改善箇所説明図

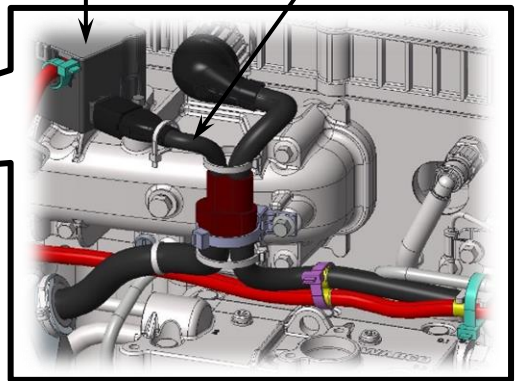
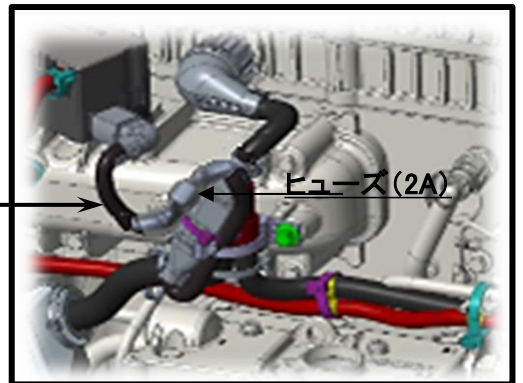
基準不適合発生箇所

プレヒータリレー アース配線

【対策前: プレヒータリレーとアース配線】

原動機の冷間時に始動性を補助する吸入空気予熱装置において、プレヒータリレーの防水・防錆加工時の脱泡が不十分なため、希に気泡が回路基板上に残存し、温度上昇によって気泡内で微少なガスが発生することがある。そのため、ガスによる化学変化により当該リレー回路が短絡し、常時通電状態となり、警告が表示され、最悪の場合、プレヒータリレーが過熱して焼損・火災に至るおそれがある。

ヒューズ付き配線

【対策後: ヒューズ(2A) 付き配線を追加】

全車両、当該リレーのアース配線にヒューズ(2A) 付き配線を追加する。なお、配線の追加後に警告表示が出た場合は、プレヒータリレーを新品に交換する。
